AVIS DE SÉCURITÉ URGENT

Système microscopique M320

Identificateur FSCA : CAPA-2017-04-001-H

Remplacement des pièces techniques dans le parallélogramme/bras mobile du M320

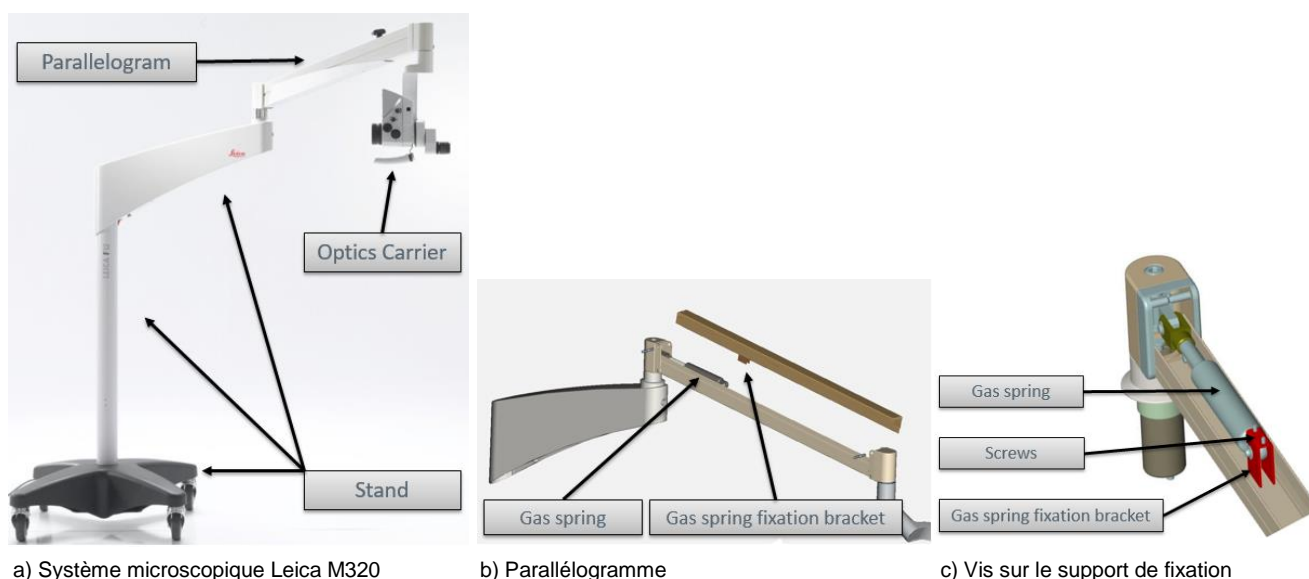
Récemment, trois (3) réclamations ont fait état de pièces mécaniques défectueuses concernant le système microscopique Leica M320. Ces systèmes spécifiques présentaient des défaillances au niveau des vis qui maintiennent en place le support de fixation du ressort à gaz (voir figure ci-dessous). En raison de cette défaillance, le ressort à gaz, qui est fixé à la partie supérieure du parallélogramme ne peut pas supporter le poids du corps de microscope. Cela peut éventuellement entraîner la chute du corps de microscope M320 jusqu'à la butée de fin de course mécanique (voir figures a et b ci-dessous).

Cette défaillance était identique dans les trois (3) réclamations et a été associée à un lot de vis identifié, utilisé dans la fabrication d'un support de fixation du ressort à gaz. Ces vis ont été jugées comme non conformes.

Ce défaut comporte un risque potentiel de blessure. Dans l'éventualité peu probable où ce défaut observé devrait se produire, le corps de microscope M320 peut tomber par accident dans le champ opératoire, risquant ainsi de se trouver en contact avec le patient.

Leica Microsystems a pris la décision de procéder à une mise à jour sur site pour remplacer les pièces mécaniques du parallélogramme de tous les microscopes M320 fabriqués avec les vis issues du lot non conforme afin de garantir la satisfaction de la clientèle et la sécurité des patients.
